ZMĚNOVÝ LIST (příloha dodatku SoD č. Spr. 2401/20č.: **ZL06***Dodatečné stavební práce zadané v "Jednácím řízení bez uveřejnění" (JBŘÚ) v souladu se Zákonem o zadávání veřejných zakázek č. 134/2016 Sb. Ve znění pozdějších právních předpisů***Stavba:** Provedení stavebních prací v rámci rekonstrukce jednací síně č.7 a jejího zázem**Datum:****5.9.2019**

Předmět změny: Výměna poškozeného kování dveří
Dotčené místo: **Budova "A" KSO**
Odkaz na výkresy: *relevantní části PD přiloženy u kalkulačních listů jednotlivých změn*
Odkaz na rozpočtovou dokumentaci: *pro každou změnu zpracována samostatná kalkulace*
Odkaz na jinou část smlouvy: ---
Změna termínu dokončení stavby: **není**
Dopad do ceny díla dle SOD: **přípočet** **20 500,00 Kč** (bez DPH)
Změnu vyvolal: **dodavatel, v reakci na stav objektu**

Kód: R19-002
Stavba: KS Ostrava - Rekonstrukce jednací síně č.7 a jejího zázemí

Príloha č. 1 - ZL6

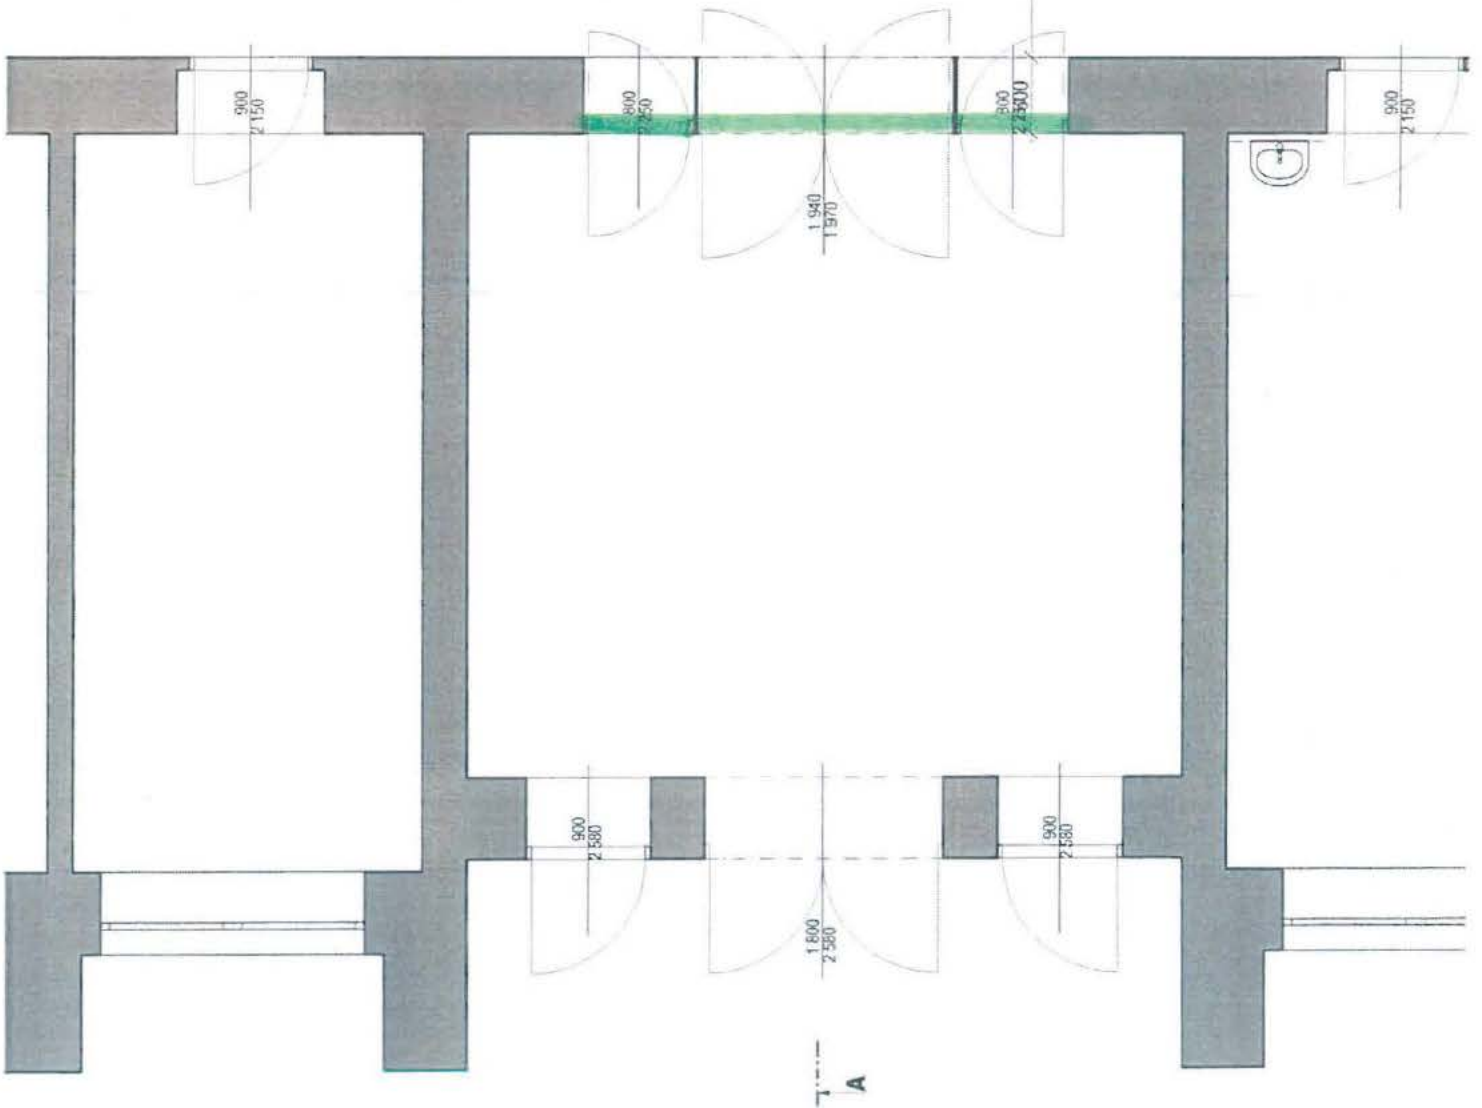
Popis: Výměna poškozeného kování dveří a samozavíračů.

Při osazování elektrického zámku (dodávka slaboproudu) bylo zjištěno, že stávající kování dveří

Důvod: (samozavírače, závěsy) jsou již značně opotřebené a brání tak správné funkci zámku a mohlo by dojít k poškození zámku. Je tedy nutná výměna.

Výsledek: Demontáž starého kování, dodávka a montáž 2ks samozavíračů, 12ks závěsů.

Podhled - ANP - 12.7.2019

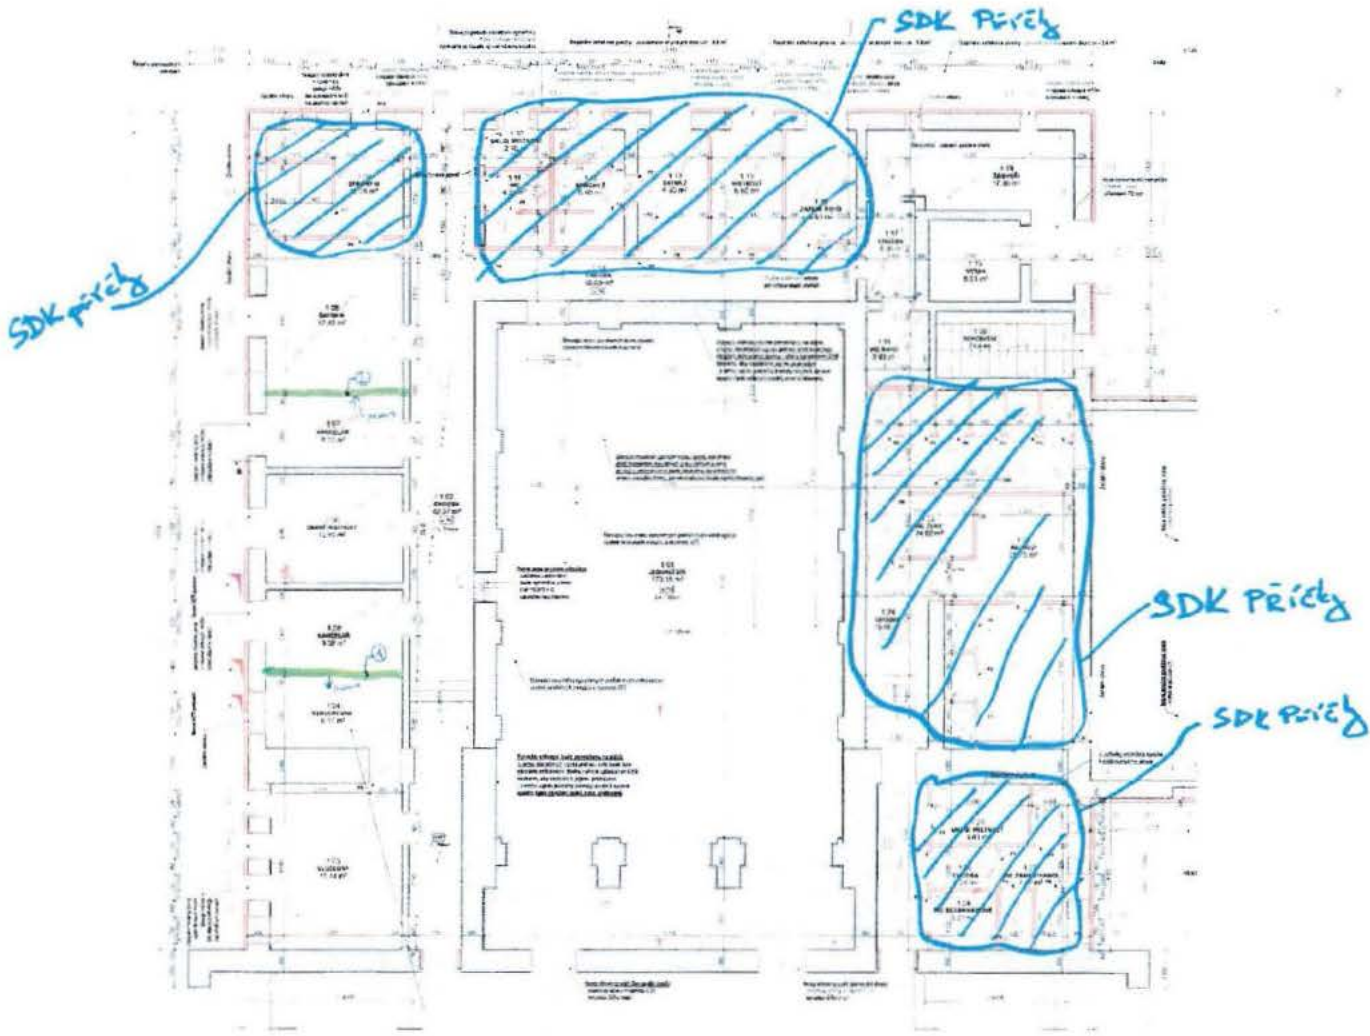
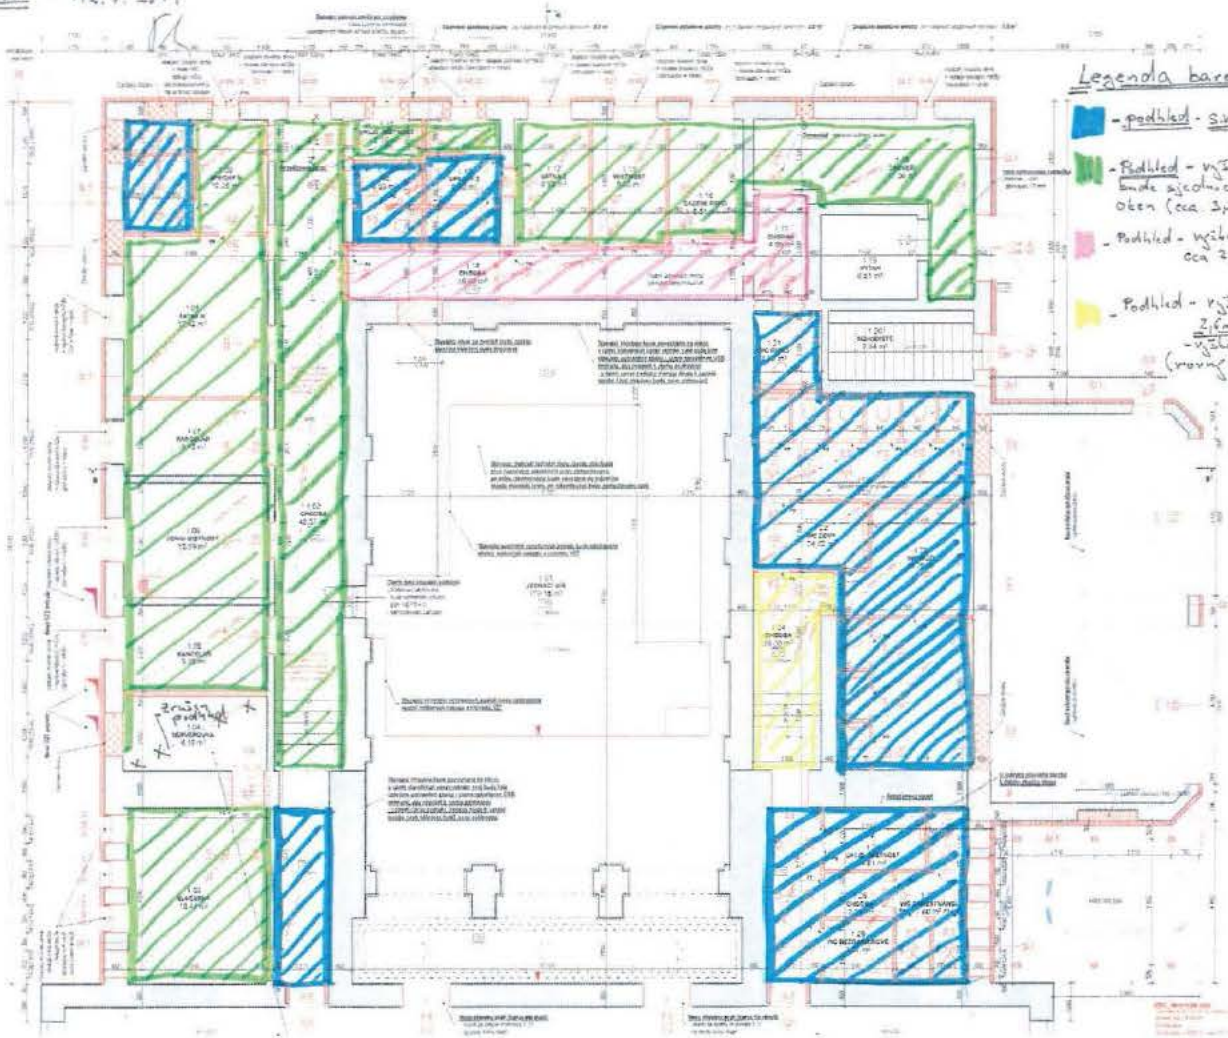
Popis: Změna materiálu dělicích příček z pórobetonových na kce SDK s následným snížením podhledů.
Na základě zjištěného skutečného stavu stropních konstrukcí (po demontáži podlahových vrstev) bylo
Důvod: rozhodnuto, že dojde ke změně materiálu příček z původních pórobetonových na nově zamýšlené kce z SDK s ohledem na zatížení stropních konstrukcí, dále došlo ke snížení podledů s ohledem na změnu kcí
Výsledek: Změna materiálu příček a úprava výšky podledu v jednotlivých místnostech.

- podhled - šíř. 2,6m
- Podhled - výška podhledu
bude sjednocena s nadpavutin
oben (cca 3,55m)
- Podhled - výška podhledu
cca 2,8m (podhled
střední)
- Podhled - výška nad schody
2,6m
- výška podhledu 3,35m
(včetně podhledu)

Přidání - 1PP - úprava dveří - baterie + trojhl. s - 12.7.2019

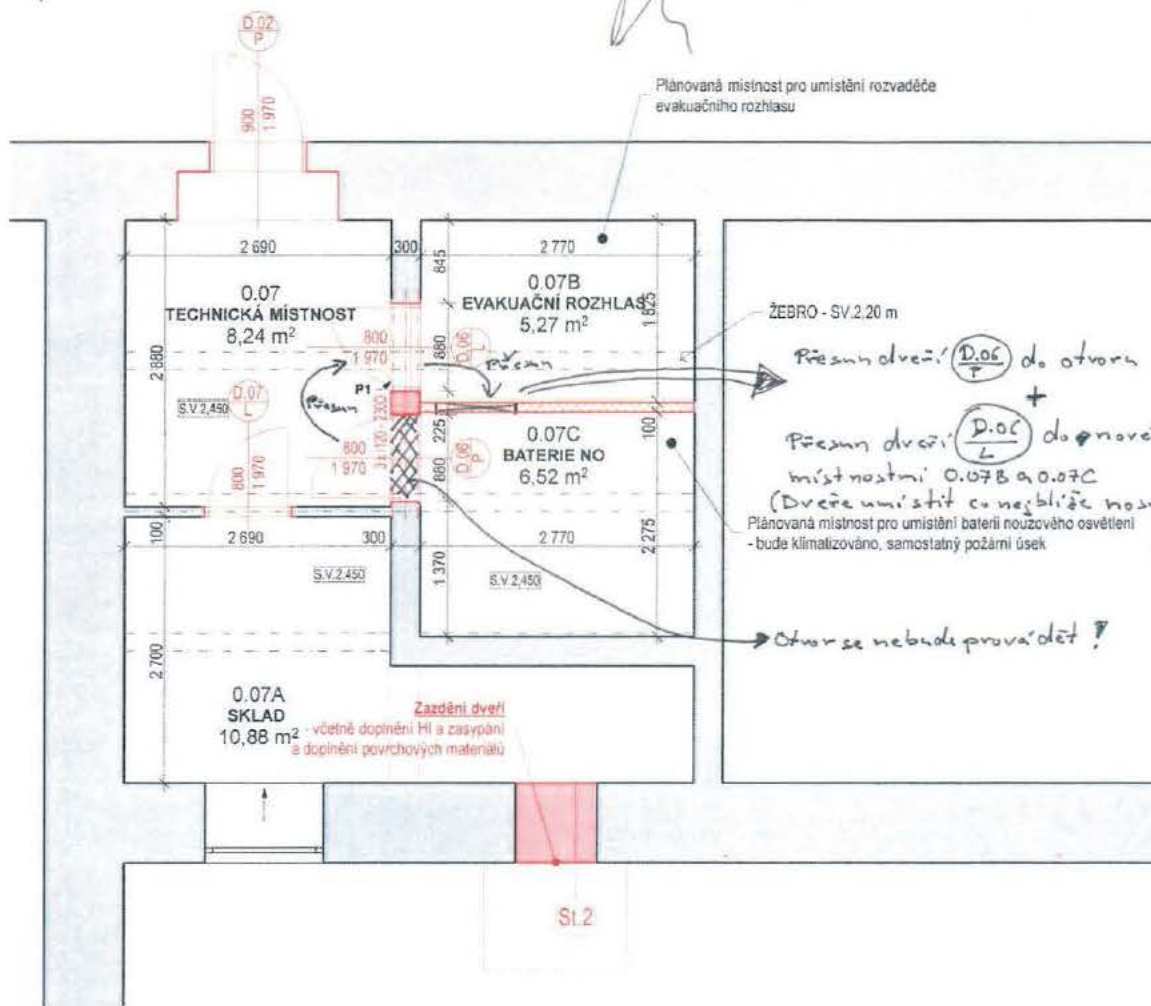
Popis: Přesun dveří v 1. PP s ohledem na umístění rozvaděče zabezpečovacích systémů.

Důvod: S ohledem na nemožnost posunutí rozvaděče zabezpečovacích systémů došlo ke změně umístění dveří do dělicí příčky.

Přesun dveří $\frac{D.06}{P}$ do otvoru dveří $\frac{D.06}{L}$

+
Přesun dveří $\frac{D.06}{L}$ do nové přičky mezi místnostmi 0.07B a 0.07C

(Dveře umístit co neblíže nosné stěně mezi místnostmi 0.07 a 0.07B(c))
Plánovaná místnost pro umístění baterii nouzového osvětlení - bude klimatizováno, samostatný požární úsek

Otvor se nebude provádět!

Priloha č. 1 - 2L9

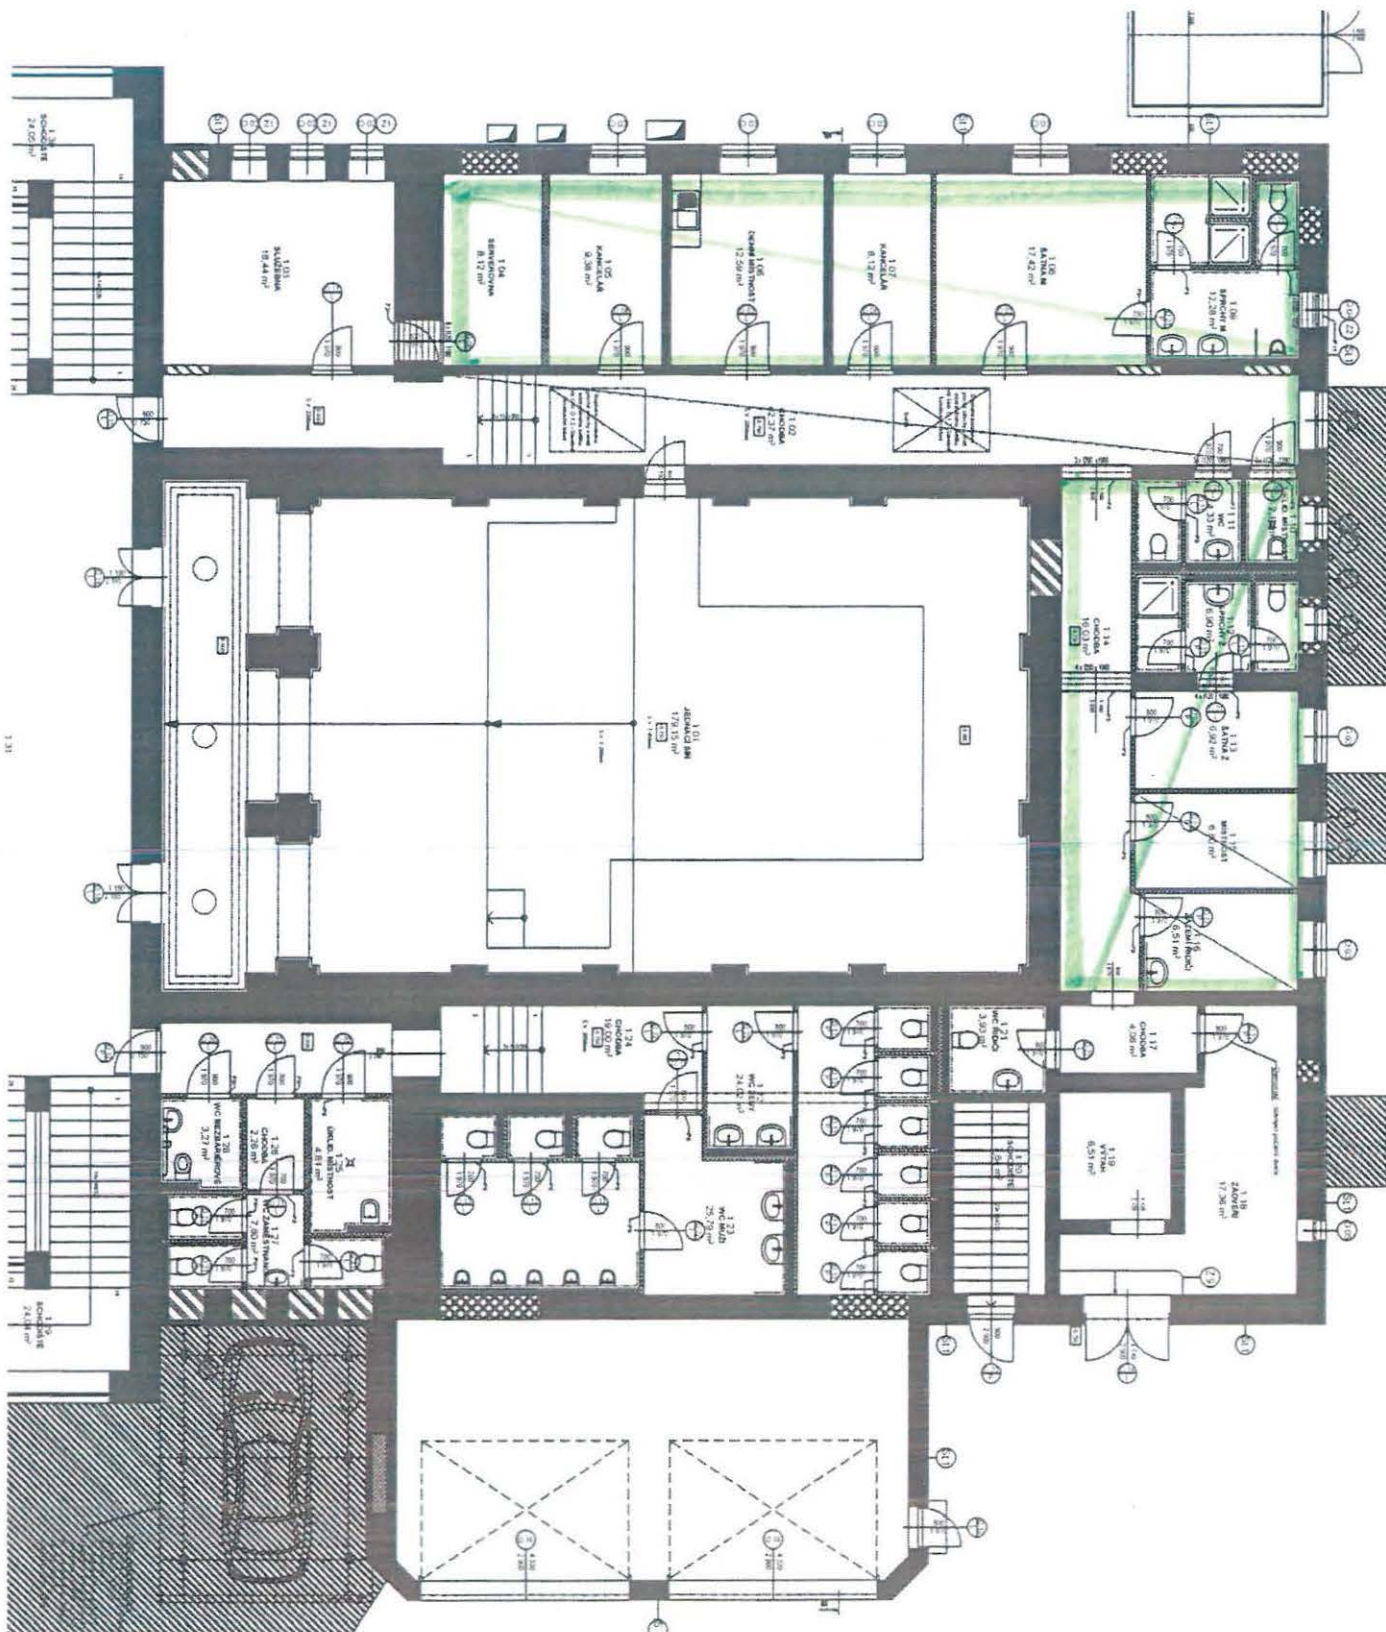
Popis: Bourání podlah 1NP až 4 NP s následným vyrovnáním podlah bet. potěrem.
 Po demontáži nášlapných vrstev podlah bylo zjištěno, že stav podkladních vrstev je naprosto nevyhovující a musí dojít k bourání stav. souvrství (parkety, polštáře a částečně násyp) následně může dojít k provedení nového vyrovnání podlah pomocí bet. potěru.
Důvod: Demontáž nášlapných vrstev. Broušení stávajících betonových podlah. Demontáž podlah dřevěných tl. do 30 mm. Nově cementový samonivelační potěr ze suchých směsí tloušťky do 50 mm. Tyto dodatečné práce jsou důvodem k posunutí termínu předání a převzetí díla bez zjevných vad a nedodělků oproti termínu v SoD, tj. prodloužení termínu realizace o 4 týdny.
Výsledek:
Cena:
 Přípočty: 491 929,64 Kč
 Odpočty: -102 672,00 Kč
